**PROJET DE PARKING
SILO - PLACE DU 8 ET 11
MAI 1945
COMMUNE DE
SAINT-NAZAIRE (44)**

*Mémoire en réponse à l'avis de la MRAe
émis le 24 juillet 2024*

Mémoire en réponse à l'avis de la MRAe en
date du 23 juillet 2024 n°PDL-2024-7911 et
PDL-2024-7912

A23.021AA - Juillet 2024

Vue du site existant en aval de la zone de rétention et extraits levés topographiques

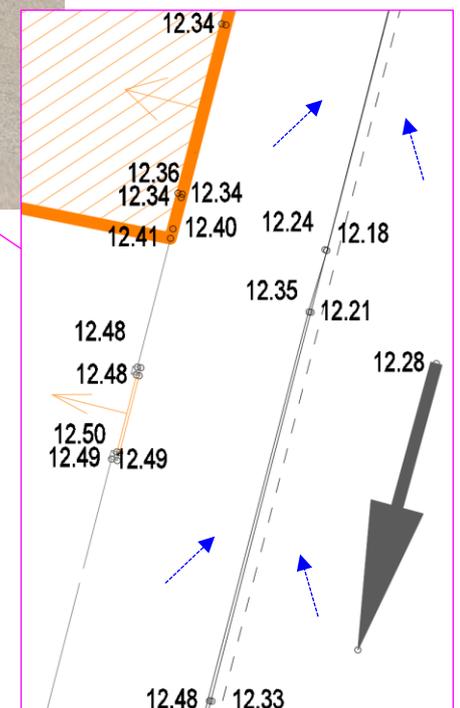
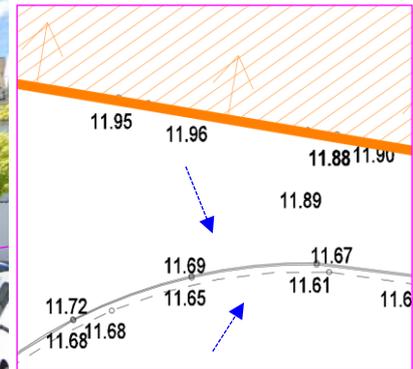
La MRAe recommande de compléter la description du fonctionnement de la gestion des eaux pluviales par une évaluation du risque d'inondation des propriétés riveraines situées à l'Est en cas de pluie exceptionnelle (centennale par exemple).

La réduction de la surface imperméabilisée (moins 400 m² à l'échelle d'un terrain d'assise de 2900 m² soit 14 % de moins) va améliorer l'écoulement des eaux pluviales en réduisant les volumes ruisselés, ce qui constitue un point positif.

Le réseau de collecte des eaux pluviales en aval ne sera pas modifié.

Les ouvrages de collecte et de rétention ont été dimensionnés pour des pluies d'occurrence cinquantennale.

Ainsi, pour des pluies plus intenses que cette occurrence (déjà très exceptionnelle), l'ensemble du système de collecte et de rétention sera en tension. Les grilles avaloirs et les descentes pluviales ne présenteront très certainement pas toutes une capacité d'avalement suffisante pour évacuer ces pluies exceptionnelles vers les ouvrages de rétention. Les flux en excès seront alors stockés aux différents points de convergence des eaux du parking (parking aérien en particulier), voire pourront déborder de façon diffuse vers l'espace public.

Dans le cas toutefois d'un débordement des ouvrages de rétention via la berge la plus basse de l'espace vert en creux, présent dans la partie Est du parking, l'eau se déversera sur la rue pour rejoindre les points bas de la place au Sud. Le seuil des propriétés privées se situe à plus de 25 cm au-dessus du fil d'eau de la bordure actuelle ce qui laisse une certaine garde d'eau sur la rue pour gérer ces excédents hydrauliques.

Par ailleurs, et comme on peut le constater sur la photo ci-dessous, les propriétés riveraines, dans cette partie basse du site, sont principalement constituées de garages et jardins, ce qui réduit l'incidence d'une éventuelle inondation sur les biens et les personnes qui pourraient être affectés (le risque zéro n'existant pas).

La réalisation du projet va donc offrir des capacités de stockage des eaux pluviales plus importantes que l'état existant mais le projet en lui-même ne va pas gérer des pluies exceptionnelles d'occurrence centennale en gérant les eaux de tous les espaces publics alentours.

Saison (Heure d'hiver)	21 juin (7h30)
Etat initial	
Etat projet

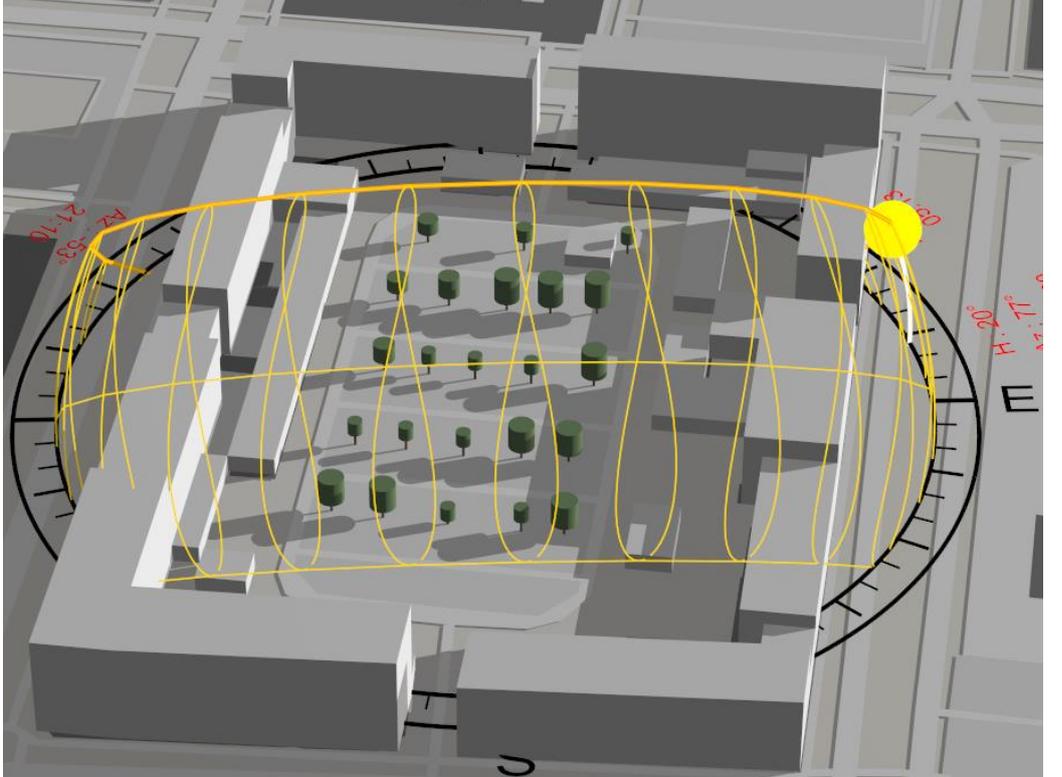
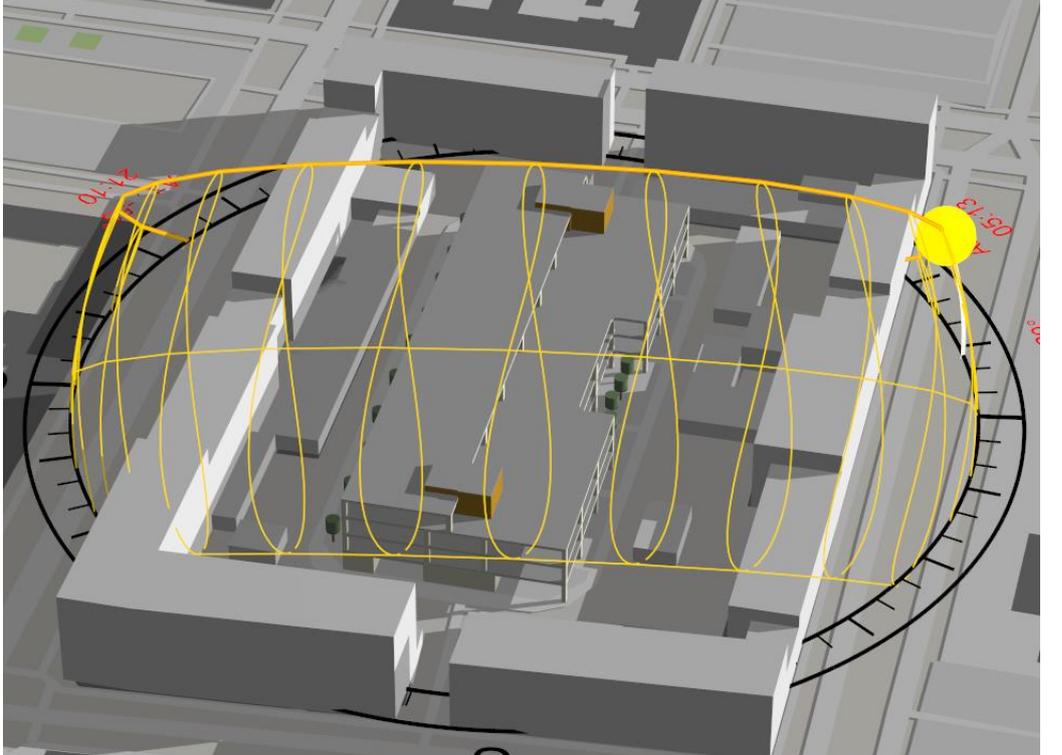
La MRAe recommande de compléter l'étude d'impact avec des précisions concernant l'étude d'ensoleillement : méthodologie, justification des choix et clarification des illustrations présentant les ombres portées.

L'étude d'ensoleillement est réalisée sur le logiciel PLEIADES COMFIE. L'ensemble des éléments explicatifs et conclusifs figurent déjà au sein de l'étude d'impact (pages 275 à 281). Il convient de rappeler que l'étude d'impact a mis en avant les occupations des différents étages des immeubles périphériques.

Les bâtiments des riverains ont été modélisés suivant l'emprise au sol précisée sur les plans cadastraux de St-Nazaire. Elle présente les ombres portées avant l'implantation du projet de parking silo et l'état futur.

Une comparaison est effectuée suivant les saisons et l'heure de la journée, exprimé en heure d'hiver (heure solaire +1).

Il était intéressant d'évaluer les ombres portées au lever du soleil, au zénith et au coucher du soleil. En hiver, les heures d'étude (heure locale) à 9h, 13h et 16h correspondent aux trois moments de l'analyse. Nous avons donc choisi de conserver ces trois horaires sur les différentes saisons. Cependant, afin de compléter notre analyse, vous trouverez ci-dessous les éléments d'études à 7h30 et 19h30 en été.

Ces figures représentent également l'héliodone (tracé en jaune) soit la course et la hauteur du soleil suivant la période de l'année. La nuance de gris permet de différencier les façades les plus exposées au soleil (couleur claire) et les moins exposées (couleur sombre).

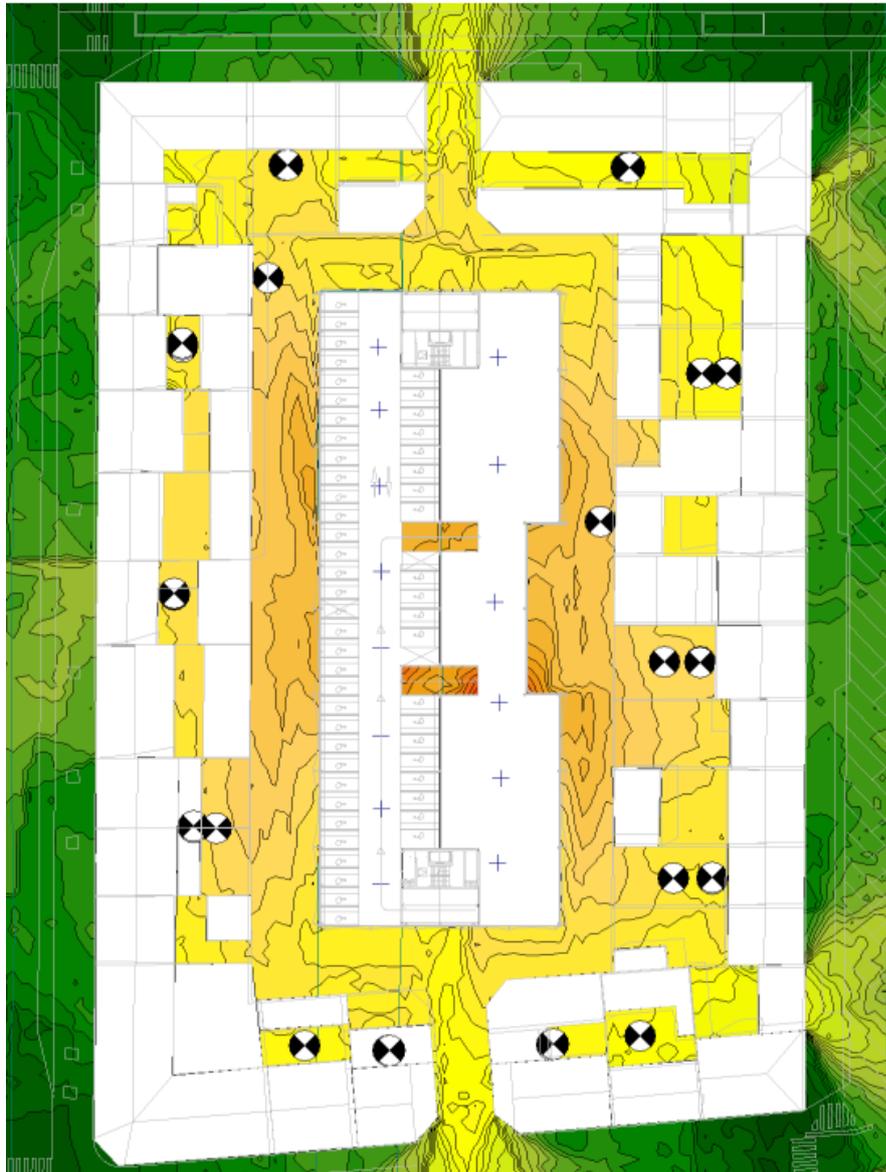
La MRAe recommande de compléter l'évaluation des incidences sonores avec une qualification des incidences modélisées pour identifier celles qui seraient significatives et, si besoin, avec des propositions de mesures de réduction ou de compensation adaptées.

La modélisation numérique du parking en élévation de la place des 8 et 11 mai 1945 a été réalisée sous le logiciel CadnaA selon la norme ISO 96-13.

Les simulations prennent en compte :

- La topographie du site,
- Les bâtiments existants et projetés,
- Les sources de bruit projetées (véhicules circulant dans le parking).

Hypothèses de calcul :

- Absorption au sol : 0 (environnement urbain),
- Nombre de réflexions : 3,
- Bâtiments, routes et parkings réfléchissants,
